Pismo: CRZP/66/2026/AZP/61

WYJAŚNIENIA TREŚCI SWZ_61

Dotyczy: postępowania o udzielenie zamówienia publicznego, prowadzonego w trybie przetarg nieograniczony na **”Budowa budynku zamieszkania zbiorowego - Akademik Uniwersytetu Morskiego w Gdyni z zagospodarowaniem terenu i infrastrukturą”** – znak sprawy **CRZP/66/2026/AZP.**

2. Prosimy o podanie rzędnych na rysunkach konstrukcyjnych schodów terenowych "KW-17.2.1-SCHODY TERENOWE"

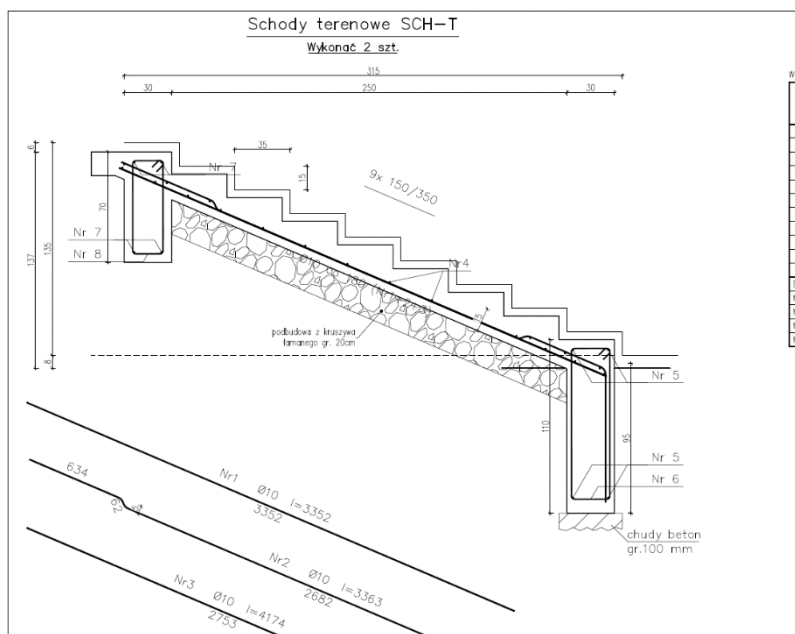
3. Czy występują inne schody terenowe niż przedstawione na rys. "KW-17.2.1-SCHODY TERENOWE". Na wizualizacji fasad widoczne są również inne schody wejściowe, prosimy o informację, czy wchodzą w skład wyceny, jeżeli tak, prosimy o dostanie rysunków wszystkich schodów.

Stanowisko (wyjaśnienie) Zamawiającego:
wszystkie schody mają po 10 stopni zgodnie z architekturą,
rzędne przy schodach od strony północnej +18,80- +20.30 m n. m.
schody od strony wschodniej, ul. Kapitańska +20.30- 21.77 m n. p. m.

Stanowisko (wyjaśnienie) Zamawiającego: schody wskazane strzałką są to schody istniejące przy hali sportowej. W skład wyceny wchodzi schody wejściowe do akademika nie oznaczone strzałką oraz rozbiórka i odtworzenie schodów pomiędzy halą sportową, a akademikiem (oznaczone strzałką z lewej strony).
